改善箇所説明図

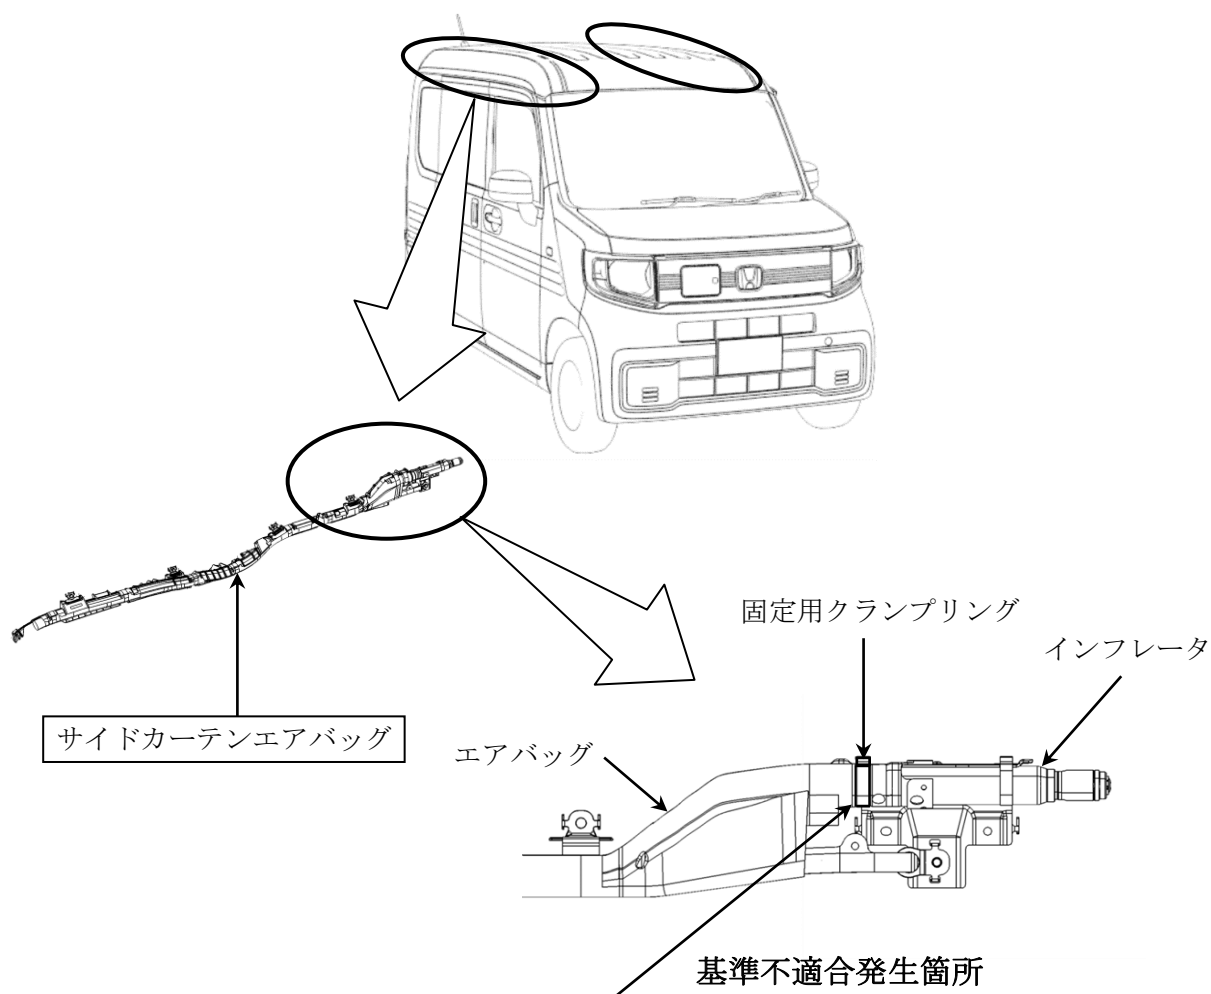
サイドカーテンエアバッグにおいて、インフレーター（膨張装置）とエアバッグを固定するクランプリングのかしめ荷重の設定が不適切なため、過大な荷重でかしめられ、クランプリングの強度が不足しているものがある。そのため、車室内高温時にサイドカーテンエアバッグが展開した際、インフレーター内圧が増加し、クランプリングが破断してエアバッグが正常に展開できず、乗員保護性能を満足しないおそれがある。

- ①全車両、左右のサイドカーテンエアバッグを対策品と交換する。
- ②全車両、右のサイドカーテンエアバッグを対策品と交換する。

識別：車台番号打刻の下二桁目上部に黄色ペイントを塗布する。
